**AVIS RELATIF À LA PROTECTION
CONTRE LES EVENTUELS EFFETS NOCIFS ET NUISANCES
PROVOQUÉS PAR LES RAYONNEMENTS NON IONISANTS
GÉNÉRÉS PAR DES ANTENNES ÉMETTRICES STATIONNAIRES**

Commune : DOISCHE - Exploitant : PROXIMUS

Référence exploitant : 82DOI_00

Rapport n° 1269 / 2025

Figure 1 : Vue en plan des lieux de séjour et des points de contrôle

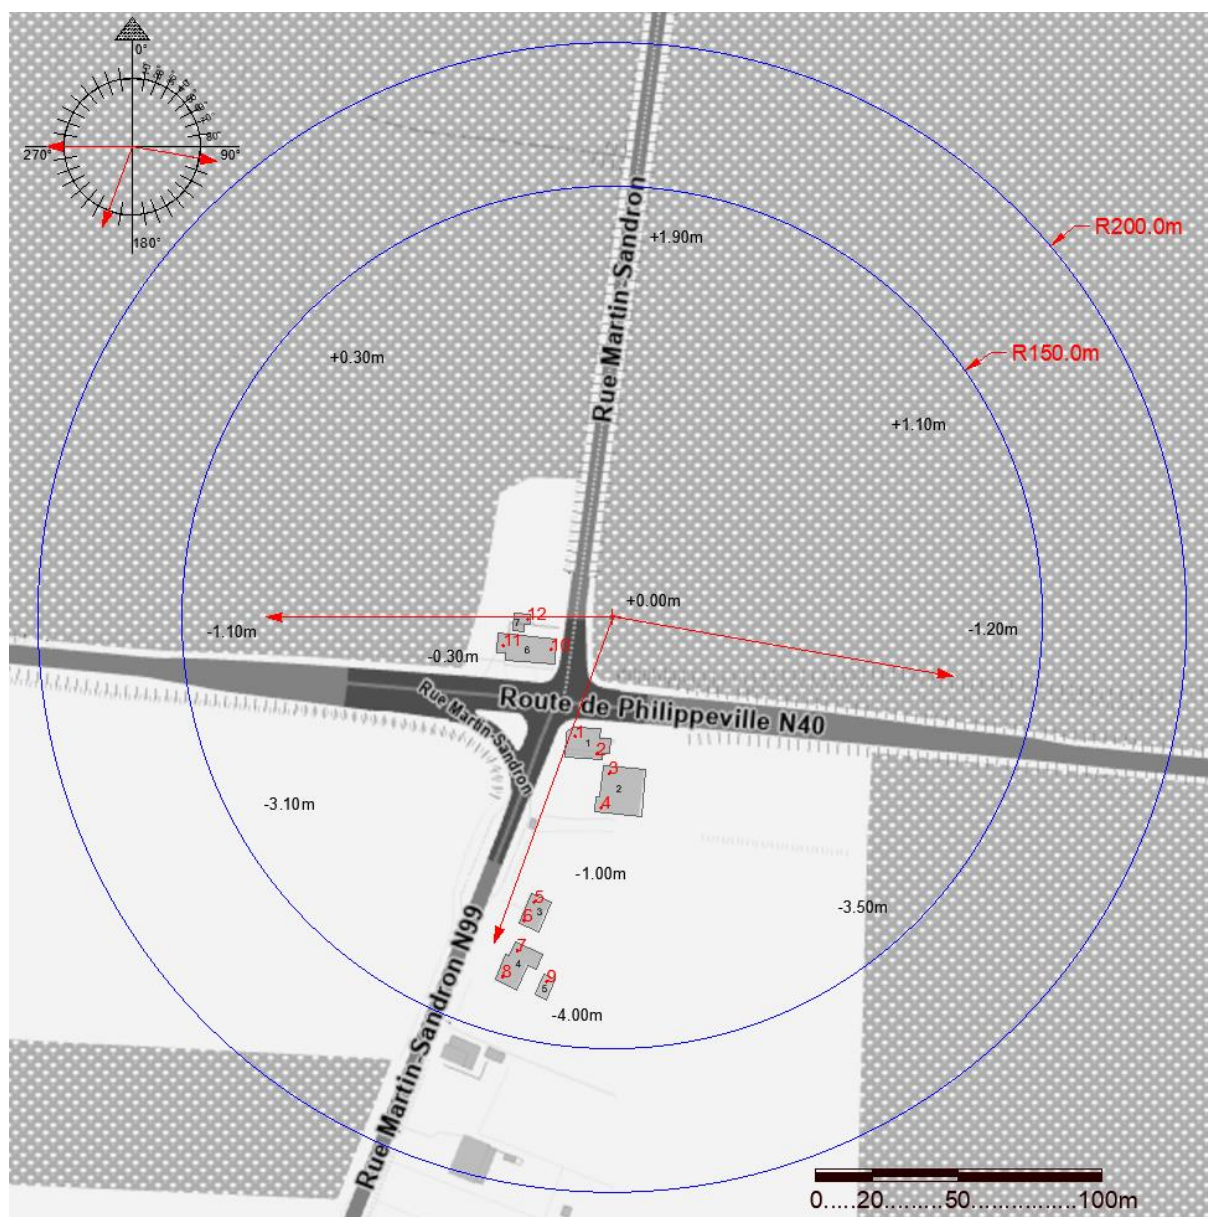
Les fréquences d'émission, la puissance rayonnée par chacune des antennes et leur gain permettent de déterminer le rayon de la zone à analyser. Tout dépassement de la limite par installation est exclu en dehors de cette zone. Le tableau 2 reprend les 35 LS² pour lesquels l'indice d'exposition est le plus élevé. Les différentes colonnes indiquent :

- le numéro du point de contrôle repris sur un des plans de la figure 1;
- le numéro du LS dans lequel se trouve le point de contrôle de la 1^{ère} colonne ;
- l'atténuation d'obstacle prise en compte pour le calcul de l'indice d'exposition dans le LS ;
- le résultat du calcul de l'indice d'exposition.

En ce qui concerne les antennes de l'installation mentionnées dans le tableau 1, la distance maximale à laquelle la limite pourrait être atteinte, à l'extérieur, est égale à 94,6 m. S'il n'y a pas de LS à une distance inférieure, les antennes respectent forcément la limite d'immission.

Dans le cas des LS situés à l'intérieur des bâtiments, une atténuation d'obstacle est prise en compte et il en résulte que la distance maximale à laquelle la limite pourrait être atteinte se réduit à 67,1 m.

Figure 2 : Vue en plan des installations d'antennes dans un rayon de 300 mètres autour de l'installation faisant l'objet de la demande d'avis

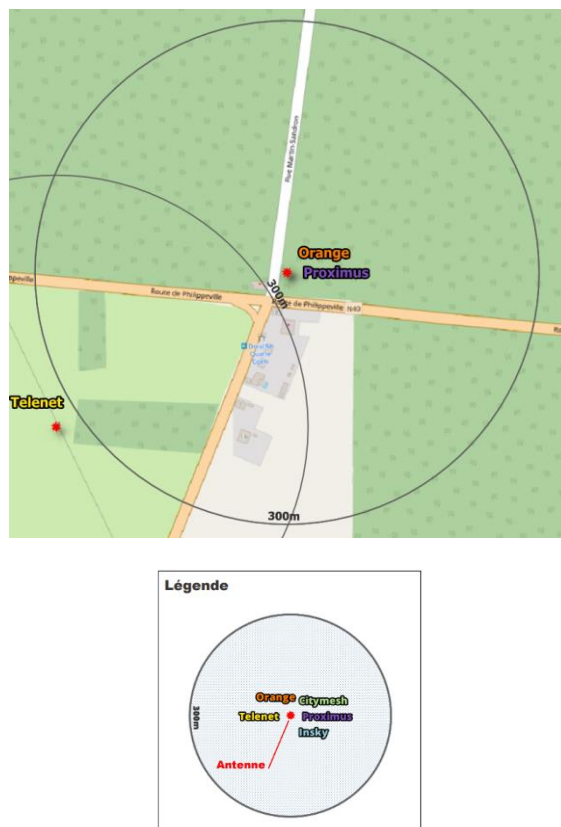
Le plan en projection verticale de la figure 2 indique la localisation des installations d'antennes émettrices stationnaires visées par le décret et situées dans un rayon de 300 mètres autour de l'installation référencée dans le paragraphe 2 et localisée au centre du cercle. Les données de localisation de ces antennes et les avis correspondant sont accessibles via le cadastre en ligne des antennes émettrices stationnaires⁸. Les installations prises en compte dans l'évaluation du respect de la limite cumulative sont les installations d'antennes émettrices déclarées en service par l'exploitant à la date du présent avis, à l'exception de l'installation référencée dans le paragraphe 2 et éventuellement d'autres installations ayant fait l'objet d'une demande d'avis à la même date et qui sont situées à l'intérieur de la zone de 300 mètres de rayon.

- il y a au plus 4 installations d'antennes émettrices stationnaires présentes dans la zone d'évaluation de 300 mètres de rayon représentée dans la figure 2, y inclus l'installation référencée dans le paragraphe 2 : la limite cumulative définie à l'article 4, §2 du décret est nécessairement respectée dans les lieux de séjour à l'intérieur de la zone d'évaluation de 300 mètres de rayon ;

Compte tenu des considérations ci-dessus, il apparaît que l'intensité du rayonnement électromagnétique généré, dans les lieux de séjour situés dans un rayon de 300 mètres autour de l'installation référencée dans le paragraphe 2, par l'ensemble des antennes émettrices stationnaires de l'ensemble des exploitants du même site d'antennes émettrices stationnaires respecte la limite fixée à l'article 4, § 2 du décret.
